設工認その13で申請した設備機器のうち耐震裕度が厳しいものの保守性について

令和2年10月6日
日本原子力研究開発機構
原子力科学研究所

1. 評価フロー

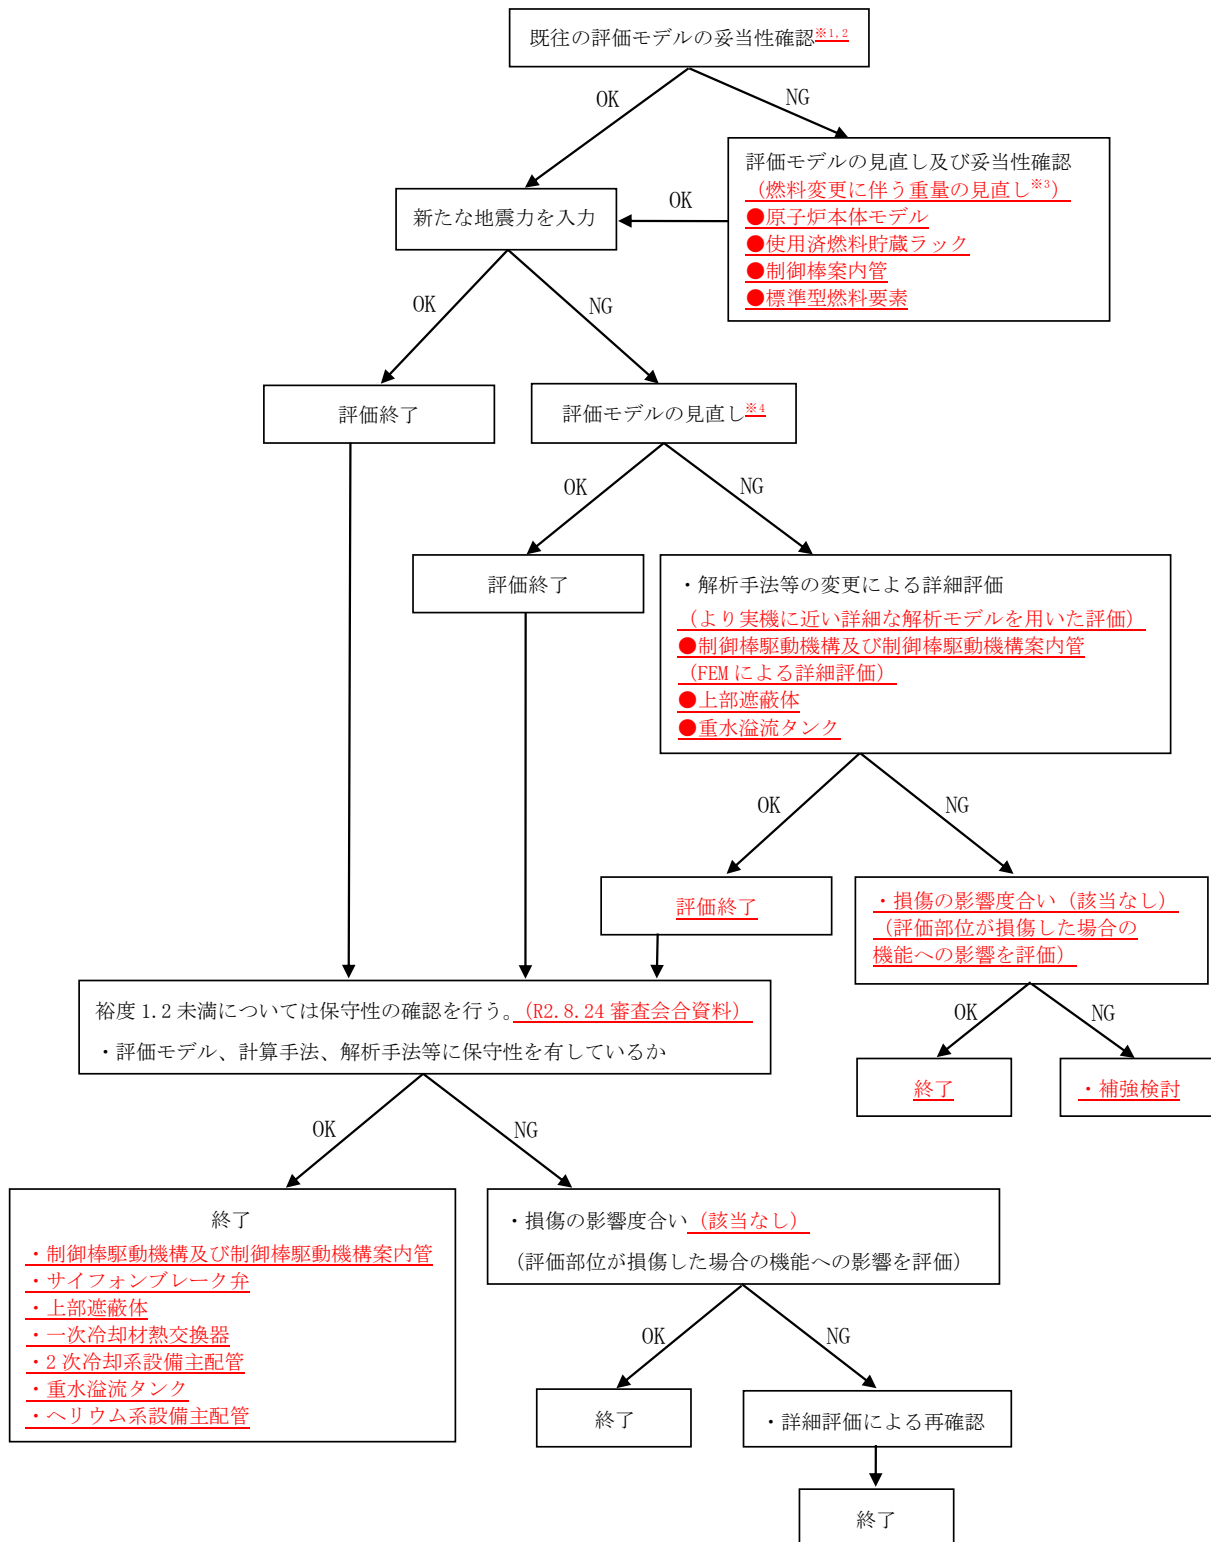
- ・最も耐震裕度が低い設備の耐震裕度を見直しについて、検討内容をフロー図のような形で示すこと。
- ・耐震裕度1.2を下回る設備はどれだけあるか。また、どのような考え方で保守性を評価したのか説明すること。

- ・評価開始時の妥当性確認でNGとなったものについて、詳細を示すこと。
- ・評価でNGとなり、より詳細な評価が必要となった機器について、フロー上で詳細に記載すること。
- ・重水溢流タンクの保守性について、評価に用いたJEACの評価手法自体が十分な保守性を有しているという主張が分かるよう表現を見直すこと。

※1 既往の設工認における評価モデルが現状の評価モデルに適用できるか、最新の知見を取り入れることは可能か等の確認を行う。

※2 基準地震動が確定する以前に東日本大震災時に観測された地震波や暫定の基準地震動を用いてモデルの確認及び予備解析を行っている。

※3 評価モデルの見直しを行った設備は、暫定の基準地震動を用いた評価(予備解析)によってNGとなったものではなく、アルミナイド燃料からシリサイド燃料への変更(平成10年度)によるモデルの見直しを実施したものである。

※4 過度に保守的な評価となっていないか評価モデルの見直しを行う。
